Znak: 271.8.2019

Wyjaśnienia treści SIWZ

Dotyczy przetargu nieograniczonego pn. „OZE w Gminie Baranów.”

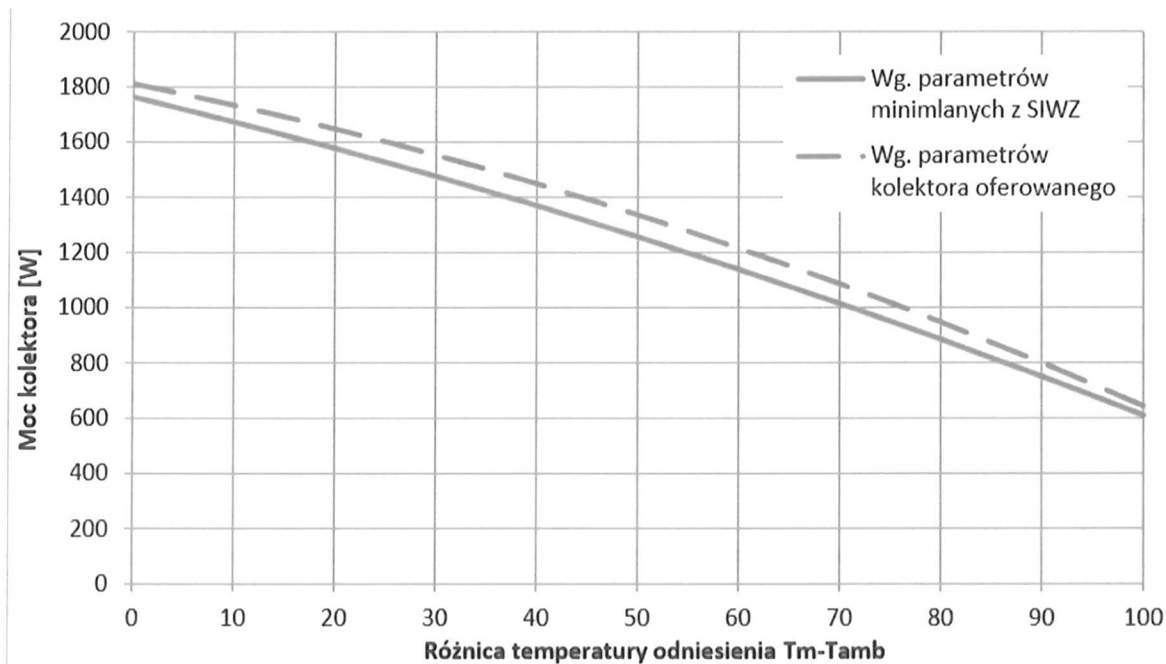
W opisie przedmiotu zamówienia Zamawiający podał jako minimalne parametry kolektora słonecznego :

- powierzchnia czynna / absorbera: nie mniej niż 2,26 m²,
- sprawność optyczna do powierzchni czynnej: nie mniej niż 78%,
- współczynnika strat a1 do powierzchni czynnej: nie więcej niż 3,86 W/(m²K),
- współczynnika strat a2 do powierzchni czynnej: nie więcej niż 0,0124 W/(m²K²).

Na podstawie powyższych parametrów wskazanych przez Zamawiającego, obliczone wartości mocy w poszczególnych punktach różnicy temperatury dT oraz przy natężeniu promieniowania G = 1000 W/m² wynoszą odpowiednio:

- 1 763 W (dla dT = 0K i G = 1000 W/m²)
- 1 673 W (dla dT = 10K i G = 1000 W/m²)
- 1 476 W (dla dT = 30K i G = 1000 W/m²)
- 1 257 W (dla dT = 50K i G = 1000 W/m²)
- 1015 W (dla dT = 70K i G = 1000 W/m²)

Dodatkowo z powyższych punktów różnicy temperatury dT, równej 30K, Zamawiający żąda wyższej wartości mocy kolektora niż wynika z podanych współczynników i ma ona wynosić nie mniej niż 1 583 W (dla dT = 30K i G = 1000 W/m²). Dla każdego kolektora słonecznego w dostępnych publicznie wynikach badań w ramach certyfikacji Solar Keymark, prezentowane są obliczone moce zawsze dla takich samych charakterystycznych warunków odniesienia, co także dla osób mniej zorientowanych umożliwia proste, jednoznaczne i bezpośrednie porównywanie mocy kolektorów, a w przypadku przedmiotowego postępowania ocenę spełnia wymaganych parametrów minimalnych. Postawienie wymagań co do wydajności kolektora słonecznego wyłącznie w postaci wymaganej mocy minimalnej kolektora, umożliwia Zamawiającemu uzyskanie kolektora o wyższej wydajności cieplnej i osiągnięcie wyższego efektu ekologicznego niż wynika z wymagań opisanych w SIWZ. Jednocześnie zamawiający nie będzie ograniczał konkurencji, poprzez niedopuszczenie do zastosowania produktów o wyższej wydajności, co łatwo robić wprowadzając wiele szczegółowych parametrów, jak jest to zrobione w obecnej specyfikacji, na przykład w postaci współczynników sprawności. Parametry te osobno nie wskazują na wydajność cieplną kolektora słonecznego, a dopiero wyliczona na ich podstawie moc dla różnych warunków pracy pozwala na dokonanie obiektywnego porównania oferowanych kolektorów. Przyjęty opis przedmiotu zamówienia, z obecną treścią w zakresie kolektorów słonecznych narusza zasady konkurencji co jest sprzeczne z prawidłowym wydatkowaniem środków publicznych, gdyż nie dopuszcza do zastosowania oferowanego przez nas kolektora lepszego, o wyższej wydajności cieplnej w każdych warunkach pracy. Zobrazowane zostało to na poniższym wykresie:

Prosimy o potwierdzenie, że Zamawiający wymaga zastosowania w zakresie równoważności przyjętych rozwiązań kolektora słonecznego o współczynniku strat nieliniowych $a_2 = 0,02 \text{ W/(m}^2\text{K}^2)$ którego moc dla różnicy temperatury dT wynoszącej odpowiednio 0K, 10K, 30K, 50K i 70K jest wyższa od mocy kolektora, wymaganej przez Zamawiającego w SIWZ.

Zamawiający potwierdza powyższe.
